# Niederschrift über die Sitzung des Ortsbeirates Watzenborn-Steinberg

Tag: 17.12. 2024

**TOP 4**
**Kenntnisnahme und Stellungnahme zum barrierefreien Ausbau der Haltestellen in Watzenborn-Steinberg**

Art und Lage des Bauvorhabens: Barrierefreier Ausbau von Bushaltestellen im Stadtgebiet von Pohlheim

Planbezeichnung:
ST Watzenborn-Steinberg, Haltestelle "Gießener Straße" (Ost)
Lageplan Straßenplanung

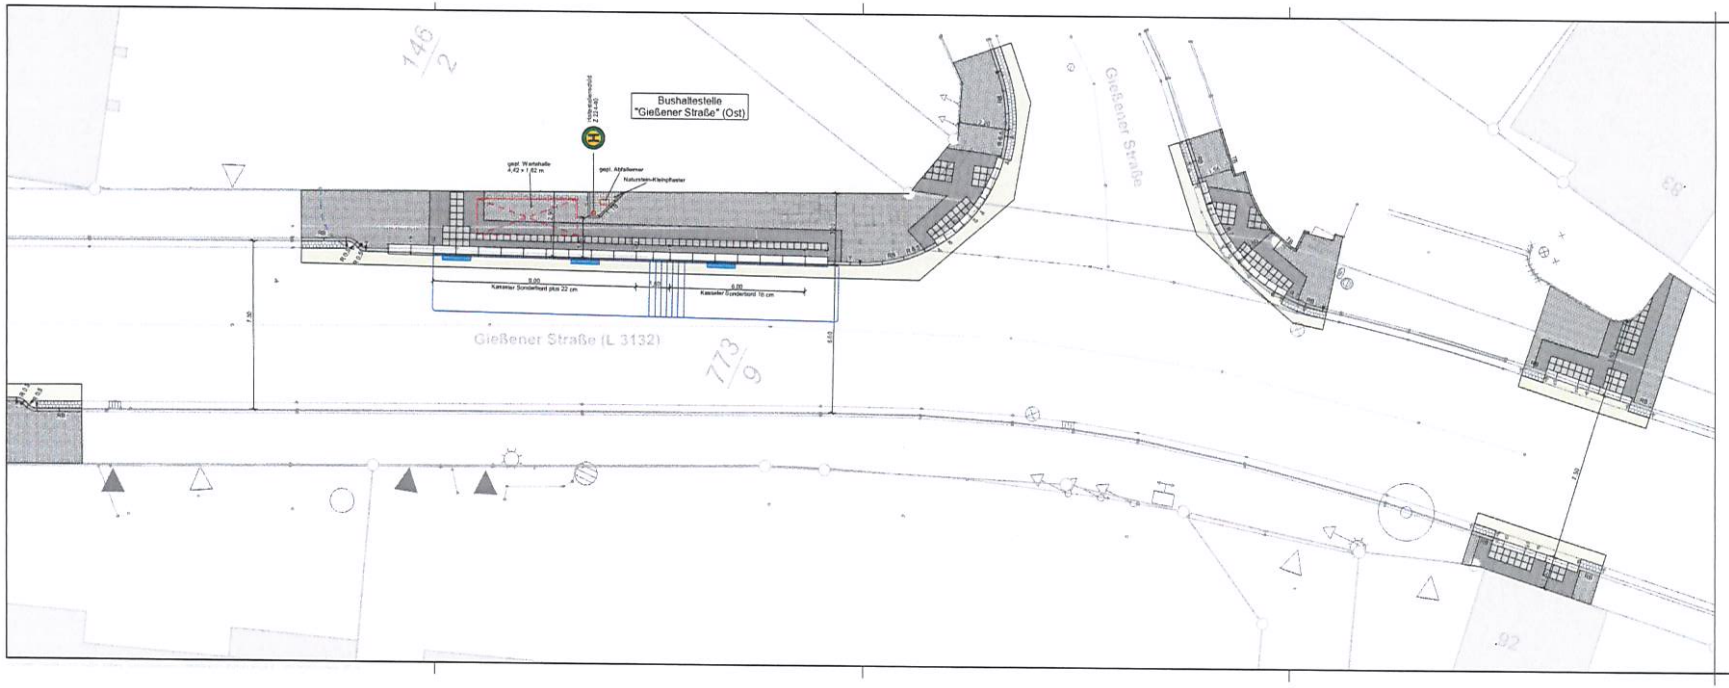
Verlegung der Haltestellen sorgen für Bürgeranfragen: Verlegung weg von der Hausnummer 77 halten Anwohner nicht für sinnvoll, da das Verkehrsaufkommen an der geplanten neuen Platzierung erhöht sei. Anwohner im Bereich der Hausnummern 115 und 119 vermuten eine drastische Zunahme der Lärmbelästigung. Die Anwohner fordern eine andere Lösung.

wir beziehen uns auf den Termin vom 15.07.2024.
Wie wir feststellen mussten, ist geplant, die Bushaltestellen, in den Abschnitt Ortsausgang, Gießener Str. zu verlegen. Gegen eine derartige Planung haben wir, als Anwohner der Gießener Str. 115 – 123 und 110 – 114, erhebliche Bedenken.

Unter welchen Voraussetzungen und mit welchen Kriterien wird festgestellt, dass es das übergeordnete öffentliche Interesse ist, die Bushaltestelle zu verlegen?

Wie definiert sich eine zeitgemäße und sichere Nutzbarkeit? Wo liegen hier Unterschiede, Vor- und Nachteile im Vergleich zum bisherigen Standort der Bushaltestelle?

Welche Maßnahmen werden gegen die im allgemeinen Straßenverkehr zur Regel gewordenen überhöhten Geschwindigkeiten in diesem Bereich unternommen, um das erhöhte Risiko für den ansteigenden Personenverkehr im Bereich des neuen Standortes der Bushaltestelle zu reduzieren?

Sind die Auswirkungen des möglichen Rückstaus des Straßenverkehrs in die Kreuzung Gießener Straße, Robert Koch Weg, Magdeburger Straße und Gießener Straße Abzweig zu Mischgebiet/Sportplatz bedacht? Wie werden die Auswirkungen auf Verkehrsaufkommen, Rückstaulänge, Behinderungen der Anwohner und Unfallgefahren bewertet? Sind in diesen Bewertungen bereits auch das aktuell erhöhte Aufkommen des Güterverkehrs bedacht?
Was wird gegen die ohnehin schon verkehrsbelastende, teils nicht ausreichend geregelte Parksituation im Bereich der gesamten Gießener Straße von Ecke Dresdener Straße bis Auf der Brück hinsichtlich Rückstaus, Behinderungen des allgemeinen Verkehrsflusses und Gefahrensituationen unternommen?

Die Bushaltestelle direkt vor dem Garten der Hausnummer 115 ist nicht zumutbar, da es ein massiver Eingriff in die Privatsphäre der Anwohner ist.

Antwort der Stadt bezieht sich auf folgende Punkte: (siehe auch im Anhang) Anlage 2
Es gibt eine rechtliche Vorgabe für die Errichtung barrierefreier Haltestellen. Bestimmten Platzansprüchen muss Genüge getan werden, daran sind auch Fördergelder gebunden. Der Platzbedarf ist an anderen Stellen nicht möglich. Im Bereich der Hausnummern 80-84 befinden sich zu viele Zufahrten und der Platzbedarf ist dort nicht gegeben.
Es erfolgt auch eine Stellungnahme zu der Befürchtung von Rückstaus im Verkehr aufgrund von haltenden Bussen.

| Nr. | Haltestelle | Datum | Anlieger / Liegenschaft | Einwand / Stellungnahme | Bewertung / Begründung |
|---|---|---|---|---|---|
| 4.1 | Gießener Straße (West und Ost) | 18.07.2024 | Anwohner der Gießener Str. 110 - 114 und 115 - 123 | 1.) Unter welchen Voraussetzungen und mit welchen Kriterien wird festgelegt, dass es das übergeordnete öffentliche Interesse ist, die Bushaltestelle zu verlegen? | zu 1.) Am bestehenden Standort ist der Ausbau nach aktuellen Vorgaben aus Platzgründen nicht möglich (siehe Erläuterungen zu 2.)). Die Schaffung eines barrierefreien Ausbaus dieser wichtigen und stark frequentierten Haltestelle ist daher im übergeordneten öffentlichen Interesse. |

| 2.) Wie definiert sich eine zeitgemäße und sichere Nutzbarkeit? Wo liegen hier Unterschiede, Vor- und Nachteile im Vergleich zum bisherigen Standort der Bushaltestelle? | zu 2.) Gemäß den rechtlichen Vorgaben ist ein barrierefreier Ausbau aller Zugangsstellen zum ÖPNV umzusetzen. Der Ausbaustandard wird - neben den Vorgaben in den einschlägigen Regelwerken - u.a. durch die ÖPNV-Aufgabenträger (hier: VGO), die Förderstelle von Hessen Mobil, Behindertenverteter und die beteiligten Kommunen festgelegt. Für den Bereich der Stadt Pohlheim sind beispielsweise Busbordlängen von möglichst 18,00 m vorzuzsehen, wo dies baulich möglich ist, da auf den meisten Linien häufig Gelenkbusse eingesetzt werden. Die Mindestlänge des Busbordes beträgt bei beengten Verhältnissen 9,00 m, sonst ist die Haltestelle nicht förderfähig.<br>Neben der Bordlänge gehört auch eine angemessene Breite des Wartebereichs (idealerweise 2,50 m) und die Errichtung eines Wetterschutzes (Fahrgastwartehalle) dazu. All dies ist am bisherigen Standort der Haltestelle (im Bereich der Hausnummern 78 - 84) nicht möglich. Durch die Lage im alten Ortskern sind dort ca. alle 5 -6 m Grundstückszufahrten vorhanden, so dass dort kein Busbordstein mit 9,00 m Mindestlänge zuzüglich Absenkungen zu realisieren ist. Durch den engen Straßenquerschnitt sind auch keine größeren Gehweg- / Wartebereichsbreiten möglich, ebenso wie die Errichtung von Wartehallen. All dies ist jedoch am neuen Haltestellenstandort möglich. |
| 3.) Welche Maßnahmen werden gegen die im allgemeinen Straßenverkehr zur Regel gewordenen überhöhten Geschwindigkeiten in diesem Bereich unternommen, um das erhöhte Risiko für den ansteigenden Personenverkehr im Bereich des neuen Standortes der Bushaltestelle zu reduzieren? | zu 3.) Hierzu gibt es verschiedene Möglichkeiten, beispielsweise die Errichtung eines Fahrbahnteilers am Ortseingang, durch den gleichzeitig auch der Anschluss an den Radweg von / nach Gießen sicherer und zeitgemäßer gestaltet werden könnte. Diese Maßnahmen sind aber nicht Gegenstand der aktuellen Planung zum Haltestellenausbau. |
| 4.) Sind die Auswirkungen des möglichen Rückstaus des Straßenverkehrs in die Kreuzungen Gießener Straße / Robert-Koch-Weg / Magdeburger Straße und Gießener Straße / Abzweg zu Mischgebiet und Sportplatz bedacht? | zu 4.) Da die Haltestelle keine Umsteige- bzw. Pausenhaltestelle ist (im Gegensatz zu z.B. "Auf der Brücke"), ist die Haltedauer der Busse hier nur kurz und wird keine nennenswerten Rückstaus verursachen. |

| 5.) Wie werden die Auswirkungen auf Verkehrsaufkommen, Rückstaulänge, Behinderungen der Anwohner und Unfallgefahren bewertet? | zu 5.) Siehe Erläuterungen zu 4.). Das Verkehrsaufkommen wird sich - rein bedingt durch die Verlegung der Haltestelle - nicht verändern. Die Behinderungen der Anwohner werden verringert, da die Busse während ihrer Haltedauer nicht mehr die Einfahrten der angrenzenden Liegenschaften blockieren, so wie dies am bisherigen Standort der Fall ist. Die Unfallgefahren werden sich verringern, da die neue Haltestelle in einem gut einsehbaren Straßenabschnitt liegt. Für die sichere Querung der Straße werden barrierefreie Querungsstellen vorgesehen. |
| 11.) Die Bushaltestelle direkt vor dem Garten der Hausnummer 115 ist nicht zumutbar, da es ein massiver Eingriff in die Privatsphäre der Anwohner ist. | zu 11.) Da vor dem Garten bereits ein öffentlicher Gehweg vorhanden ist, bei dem auch der Aufenthalt von Personen nicht verboten ist, wird dem unterstellten massiven Eingriff in die Privatsphäre der Anwohner ausdrücklich widersprochen. |
